川内原子力発電所1号炉、2号炉審査資料	
資料番号	TTS-042
提出年月日	2023年9月20日

川内原子力発電所1号炉及び2号炉

標準応答スペクトルを考慮した地震動評価について (補足説明資料)

2023年9月20日
九州電力株式会社

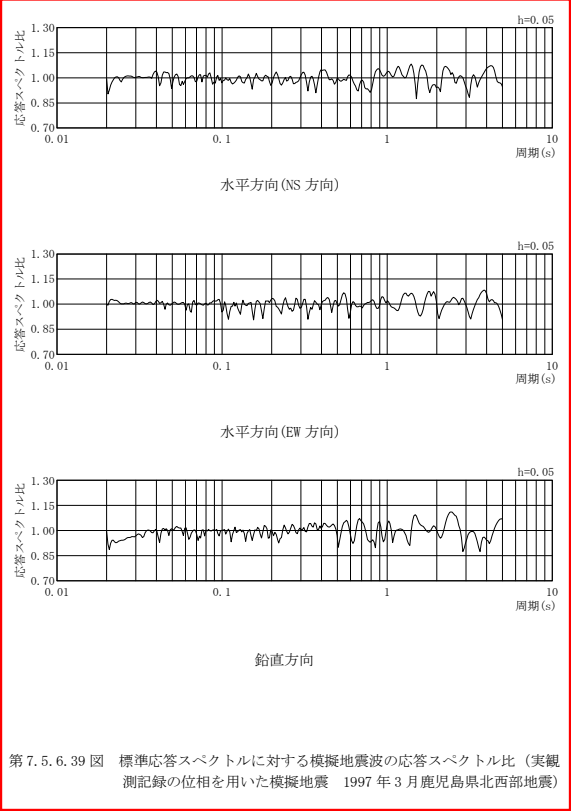
既許可申請書 (平成 29 年 2 月 8 日許可)	当初申請書 (令和 3 年 4 月 26 日申請)	今回補正申請書 (案)	備考
	 <p data-bbox="757 1050 1270 1072">第 7.5.6.40 図 標準応答スペクトルに対する模擬地震波の応答スペクトル比</p>	 <p data-bbox="1317 1050 1856 1098">第 7.5.6.38 図 標準応答スペクトルに対する模擬地震波の応答スペクトル比 (一様乱数の位相を持つ正弦波の重ね合わせによる模擬地震波)</p>	<ul style="list-style-type: none"> ・(A-2)標準応答スペクトルを考慮した地震動の検討の追加 ・図表番号の変更 ・(B-4)模擬地震波の作成及び選定に関する記載の変更・充実(模擬地震波の振幅包絡線の経時的变化 M6.9 ⇒M7.0 に伴う変更)

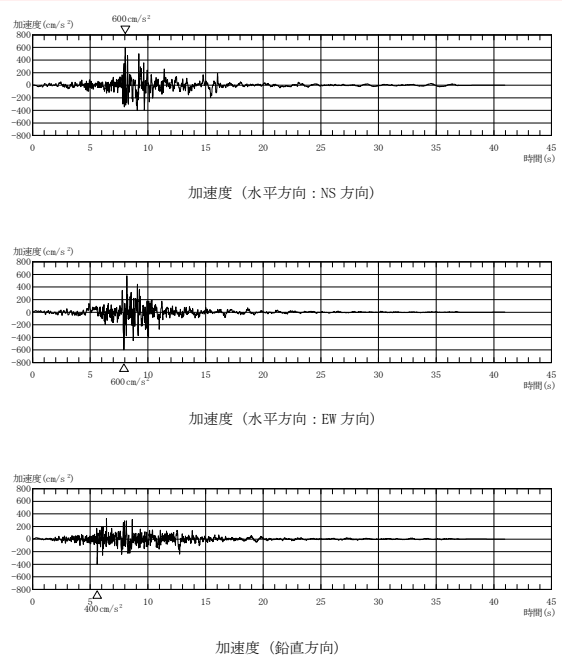
既許可申請書 (平成 29 年 2 月 8 日許可)	当初申請書 (令和 3 年 4 月 26 日申請)	今回補正申請書 (案)	備考
	 <p data-bbox="750 1053 1220 1093">第 7.5.6.41 図 標準応答スペクトルに基づく地震基盤相当面における模擬地震波の時刻歴波形</p>	 <p data-bbox="1332 1029 1859 1093">第 7.5.6.41 図 標準応答スペクトルに基づく地震基盤相当面における模擬地震波の時刻歴波形 (一様乱数の位相をもつ正弦波の重ね合わせによる模擬地震波)</p>	<ul style="list-style-type: none"> ・(A-2)標準応答スペクトルを考慮した地震動の検討の追加 ・(B-4)模擬地震波の作成及び選定に関する記載の変更・充実(模擬地震波の振幅包絡線の経時的变化 M6.9 ⇒M7.0 に伴う変更)

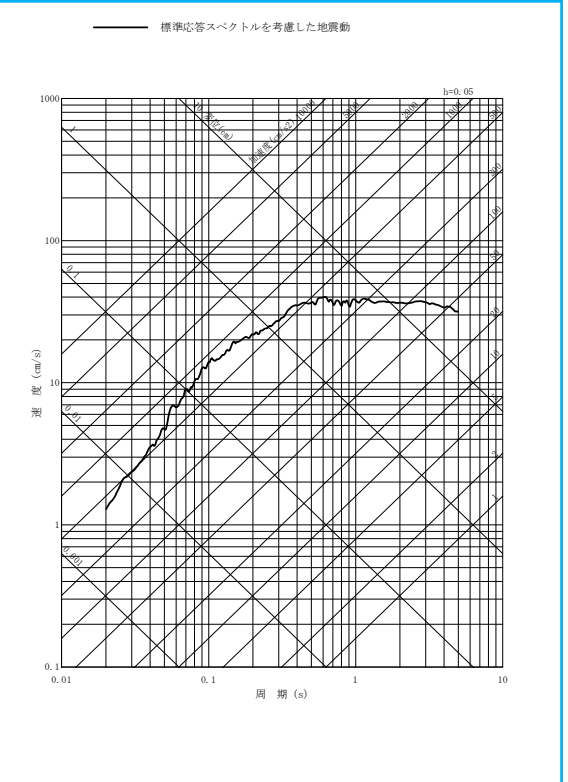
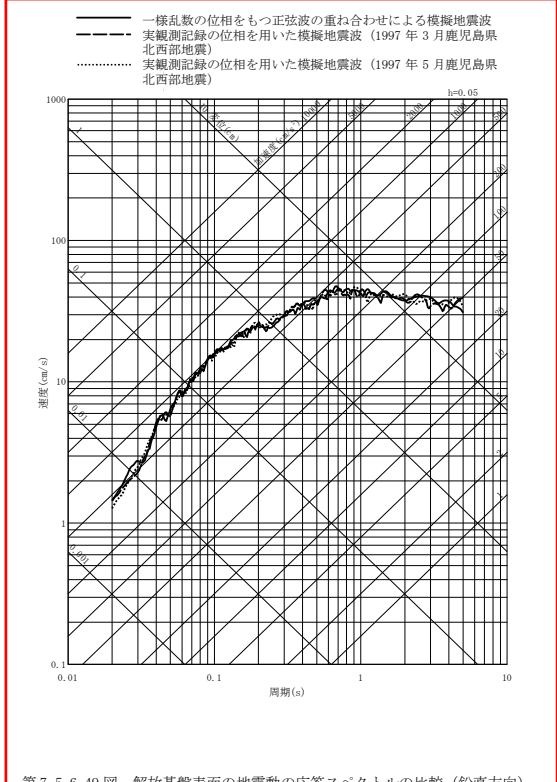
既許可申請書 (平成 29 年 2 月 8 日許可)	当初申請書 (令和 3 年 4 月 26 日申請)	今回補正申請書 (案)	備考
	 <p data-bbox="784 1053 1187 1093">第 7.5.6.42 図 標準応答スペクトルを考慮した地震動の 応答スペクトル (水平方向)</p>	 <p data-bbox="1299 1029 1836 1045">第 7.5.6.47 図 解放基盤表面の地震動の応答スペクトルの比較 (水平方向: NS)</p>	<ul style="list-style-type: none"> ・(A-2)標準応答スペクトルを考慮した地震動の検討の追加 ・図表番号の変更 ・(B-4)模擬地震波の作成及び選定に関する記載の変更・充実

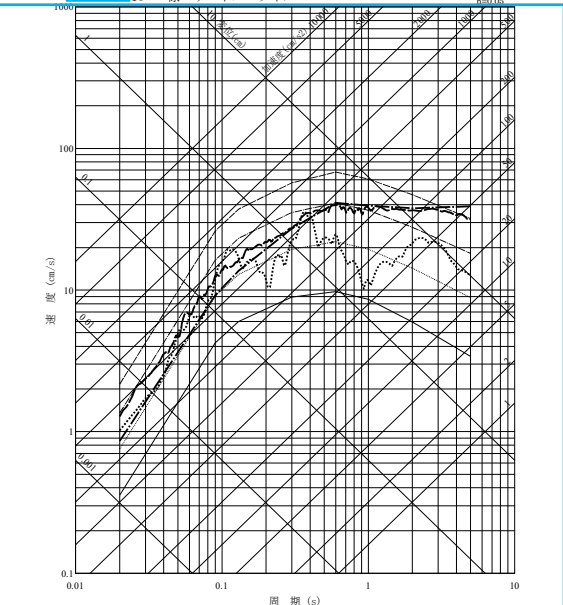
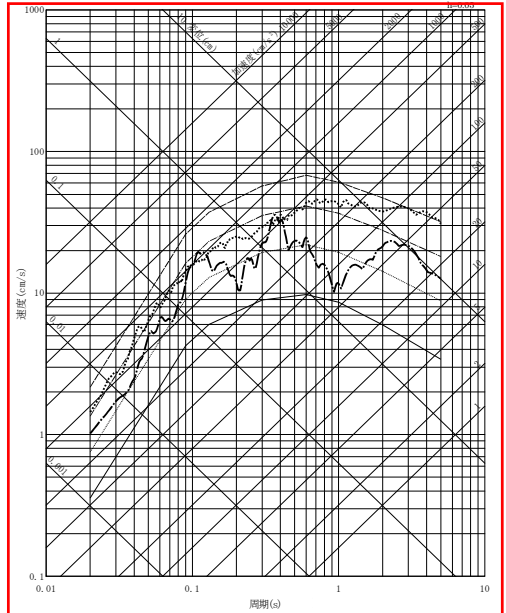
既許可申請書 (平成 29 年 2 月 8 日許可)	当初申請書 (令和 3 年 4 月 26 日申請)	今回補正申請書 (案)	備考
<p> 震源を特定せず策定する地震動 (加藤ほか(2004)による応答スペクトル) 10⁻³ 様ハザードスペクトル 10⁻⁴ 様ハザードスペクトル 10⁻⁵ 様ハザードスペクトル 10⁻⁶ 様ハザードスペクトル </p> <p>第 7.5.6.41 図 震源を特定せず策定する地震動の年超過確率 (原子力安全基盤機構 (2005)による地震基盤における評価との比較、水平方向)</p>		<p>(削除)</p>	<p>・(C-2)原子力安全基盤機構(2005)に関する記載の削除</p>

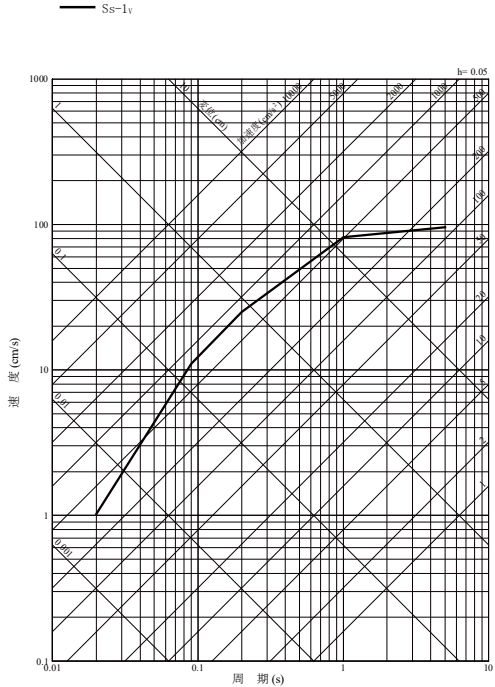
既許可申請書 (平成 29 年 2 月 8 日許可)	当初申請書 (令和 3 年 4 月 26 日申請)	今回補正申請書 (案)	備考
<p> --- 震源を特定せず策定する地震動 (加藤ほか(2004)による応答スペクトル) 震源を特定せず策定する地震動 (2004年北海道留萌支庁南部地震を考慮した地震動) ——— 10⁻³一様ハザードスペクトル ——— 10⁻⁴一様ハザードスペクトル - - - 10⁻⁵一様ハザードスペクトル - - - 10⁻⁶一様ハザードスペクトル </p>  <p>第 7.5.6.43 図 震源を特定せず策定する地震動の応答スペクトル及び領域震源による地震動の一様ハザードスペクトル (鉛直方向)</p>	<p> --- 震源を特定せず策定する地震動 (加藤ほか(2004)による応答スペクトル) 震源を特定せず策定する地震動 (2004年北海道留萌支庁南部地震を考慮した地震動) - - - 震源を特定せず策定する地震動 (標準応答スペクトルを考慮した地震動) ——— 10⁻³一様ハザードスペクトル ——— 10⁻⁴一様ハザードスペクトル - - - 10⁻⁵一様ハザードスペクトル - - - 10⁻⁶一様ハザードスペクトル </p>  <p>第 7.5.6.47 図 震源を特定せず策定する地震動の応答スペクトル及び領域震源による地震動の一様ハザードスペクトル (鉛直方向)</p>	<p> --- 震源を特定せず策定する地震動 (2004年北海道留萌支庁南部地震を考慮した地震動) 震源を特定せず策定する地震動 (標準応答スペクトルを考慮した地震動) ——— 10⁻³一様ハザードスペクトル ——— 10⁻⁴一様ハザードスペクトル - - - 10⁻⁵一様ハザードスペクトル - - - 10⁻⁶一様ハザードスペクトル </p>  <p>第 7.5.6.51 図 震源を特定せず策定する地震動の応答スペクトル及び領域震源による地震動の一様ハザードスペクトル (鉛直方向)</p>	<ul style="list-style-type: none"> ・(A-2)標準応答スペクトルを考慮した地震動の検討の追加 ・図表番号の変更 ・(C-1)加藤ほか(2004)に関する記載の削除 ・標準応答スペクトルを考慮した地震動の見直し

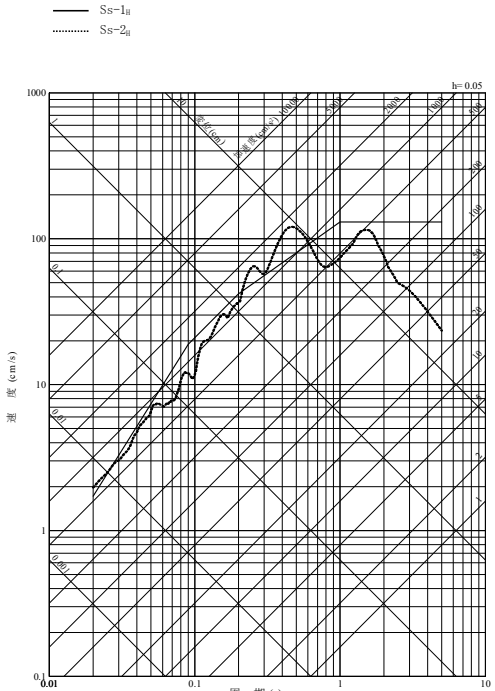
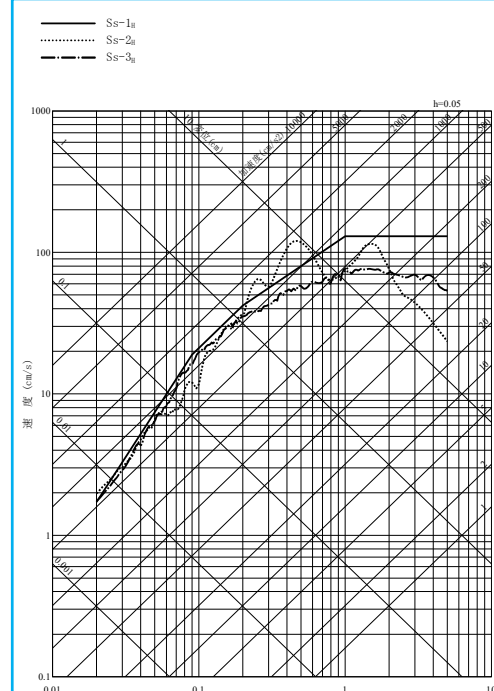
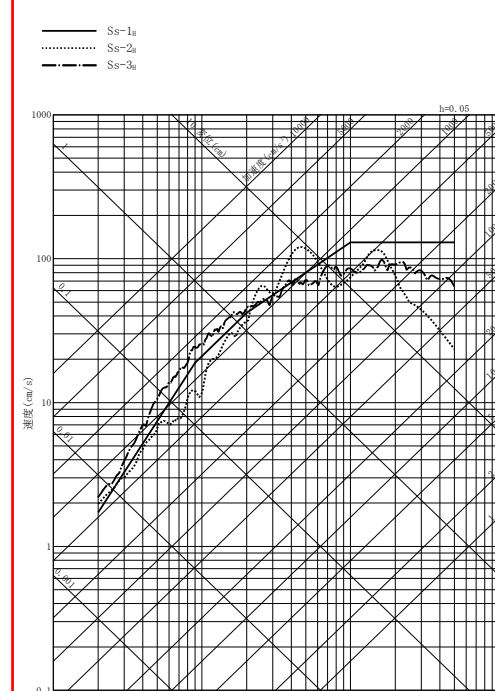
既許可申請書 (平成 29 年 2 月 8 日許可)	当初申請書 (令和 3 年 4 月 26 日申請)	今回補正申請書 (案)	備考
 <p>第 7.5.6.53 図 基準地震動 Ss-1 の設計用応答スペクトルと「震源を特定せず策定する地震動」の応答スペクトル (水平方向)</p>	 <p>第 7.5.6.57 図 基準地震動 Ss-1 の設計用応答スペクトルと「震源を特定せず策定する地震動」の応答スペクトル (水平方向)</p>	 <p>第 7.5.6.61 図 基準地震動 Ss-1 の設計用応答スペクトルと「震源を特定せず策定する地震動」の応答スペクトル (水平方向)</p>	<ul style="list-style-type: none"> ・(A-2)標準応答スペクトルを考慮した地震動の検討の追加 ・図表番号の変更 ・(C-1)加藤ほか(2004)に関する記載の削除 ・標準応答スペクトルを考慮した地震動の見直し

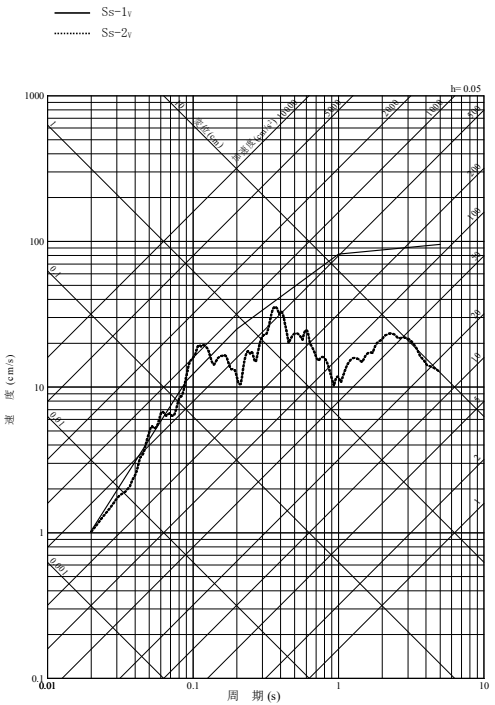
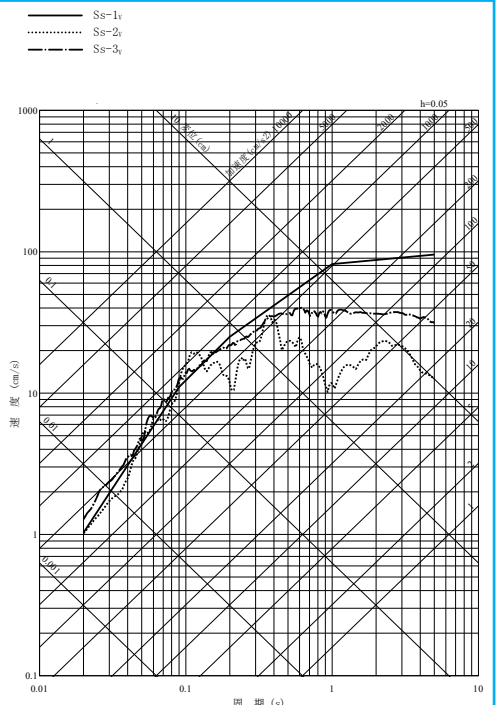
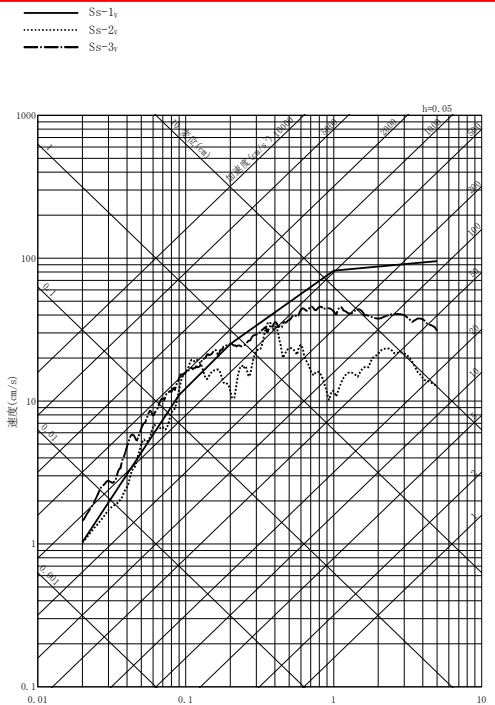
既許可申請書 (平成 29 年 2 月 8 日許可)	当初申請書 (令和 3 年 4 月 26 日申請)	今回補正申請書 (案)	備考
<p>第 7.5.6.54 図 基準地震動 Ss-1 の設計用応答スペクトルと「震源を特定せず策定する地震動」の応答スペクトル (鉛直方向)</p>	<p>第 7.5.6.58 図 基準地震動 Ss-1 の設計用応答スペクトルと「震源を特定せず策定する地震動」の応答スペクトル (鉛直方向)</p>	<p>第 7.5.6.62 図 基準地震動 Ss-1 の設計用応答スペクトルと「震源を特定せず策定する地震動」の応答スペクトル (鉛直方向)</p>	<ul style="list-style-type: none"> ・(A-2)標準応答スペクトルを考慮した地震動の検討の追加 ・図表番号の変更 ・(C-1)加藤ほか(2004)に関する記載の削除 ・標準応答スペクトルを考慮した地震動の見直し
